WZP.272.44.2019

ODPOWIEDZI NA PYTANIA

Informujemy, że w postępowaniu o udzielenie zamówienia publicznego prowadzonym w trybie przetargu nieograniczonego, którego przedmiotem jest wykonanie kompleksowej modernizacji i rozbudowy Kujawsko-Pomorskiego Specjalnego Ośrodka Szkolno-Wychowawczego im. J. Korczaka przy ul. Żwirki i Wigury 15 i 21 w Toruniu, w tym przebudowa sieci i instalacji wewnętrznych i zewnętrznych oraz zagospodarowanie terenu (sprawa nr WZP.272.44.2019), w załączeniu zamieszczamy kolejne odpowiedzi na pytania oraz brakującą dokumentację.

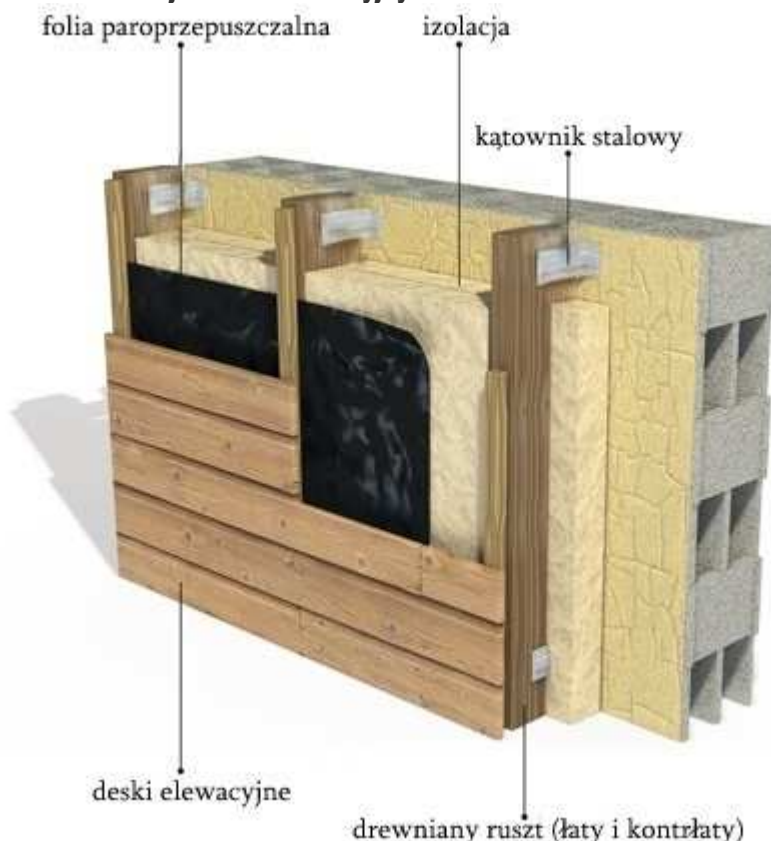
Proszę o wyjaśnienie co oznacza opis legendy „Cegła elewacyjna” Rys A PW 13 i 14 budynek szkoły, czy należy wykonać elewację z cegły klinkierowej i ścianę jako trójwarstwową, czy chodzi o płytkę klinkierową przyklejoną do styropianu. Proszę również o uszczegółowienie legendy „Deska „ na tym samym rysunku, brak detali uniemożliwia prawidłową wycenę elewacji.

- Elewację wykonać z płytki elewacyjnej o następujących parametrach:

FAKTURA LICA: RĘCZNIE FORMOWANA

WYMIARY: 215x20x65

MROZOODORNOŚĆ: MROZOODPORA

RODZAJ: PEŁNA

KLASA WYTRZYMAŁOŚCI: 15

KOLOR: CZERWONO-BRĄZOWY

Projektuje się fugę wklęsłą w kolorze jasnym piaskowym. **Wiązania wozówkowe.**
